Vorausgegangene Arbeiten:  
Zylinderkopfhaube ausgebaut (01-0500)

Änderung der Gewindeanordnung  
an den Nockenwellen-  
Lagerdeckeln

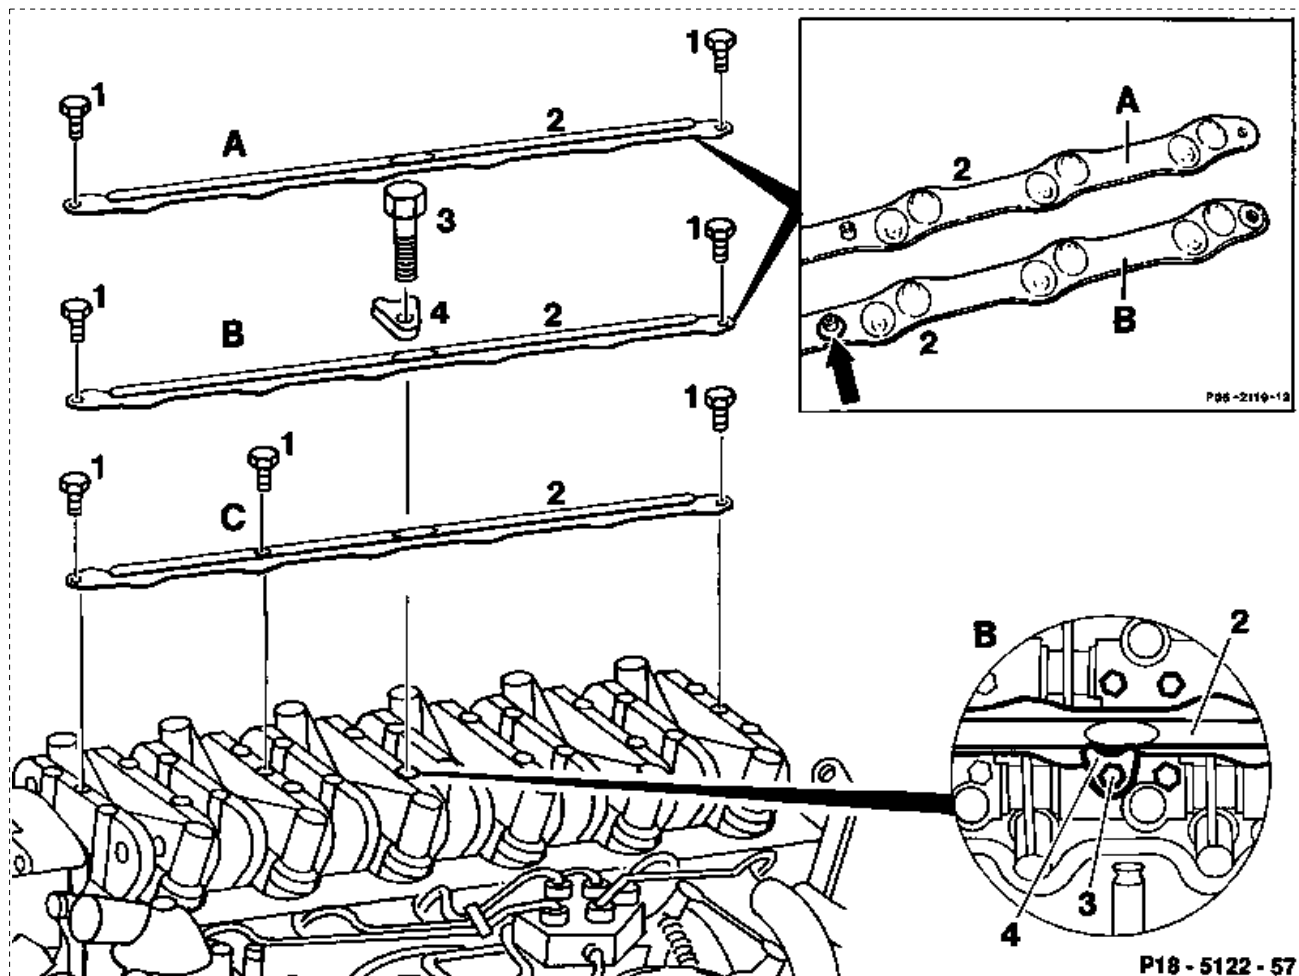
- A Ölrohr 1. Ausführung bis 10/1986.  
Befestigung mit 2 Schrauben M5 10, im  
Reparaturfall Ölrohr und Befestigung durch  
Ausführung B ersetzen.
- B Ölrohr 2. Ausführung von 05/1986 bis 06/1989 mit  
aufgelöteter Scheibe (Pfeil).  
Befestigung zusätzlich mit Schraube (3) M8 73  
10.9 und halbmondförmigem Halteblech (4).

- C Ölrohr 3. Ausführung ab 06/1989  
Befestigung mit drei Schrauben M5 10.

Schrauben (1) bzw. (1) und (3) mit Halteblech (4) \_\_\_\_\_ abschrauben.  
Ölrohr (2) Nockenwelle \_\_\_\_\_ aus-, einbauen.  
Schrauben (M5) und Gewindebohrungen (M5) \_\_\_\_\_ entfetten.

Gewindebohrungen (M5) mit je einem Tropfen  
Loctite 648, Teil-Nr. 003 989 32 71 10 \_\_\_\_\_ versehen.

Hinweis  
Selbstständiges Lösen wird damit \_\_\_\_\_ verhindert.  
Schrauben (1) bzw. (1) und (3) mit Halteblech (4) \_\_\_\_\_ anschrauben, Anziehdrehmoment:  
M5 5 Nm  
M8 15 Nm

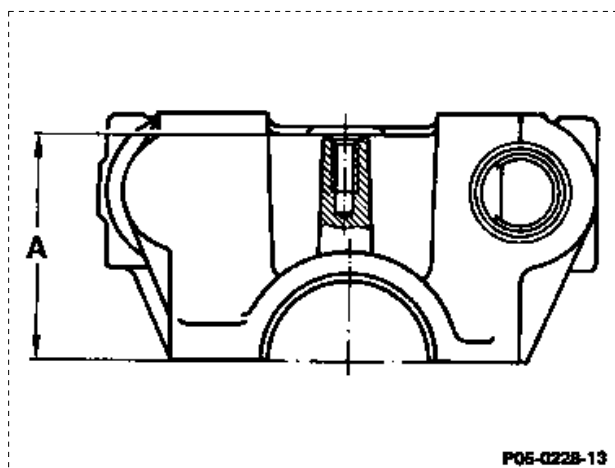
Der Abstand zwischen Ölrohr und Kipphebel  
wurde durch die geänderte Gewindeanordnung  
an den Nockenwellenlagerböcken ab 10/1985  
vergrößert.

Maß A=45,5 mm, bisher 44 mm.
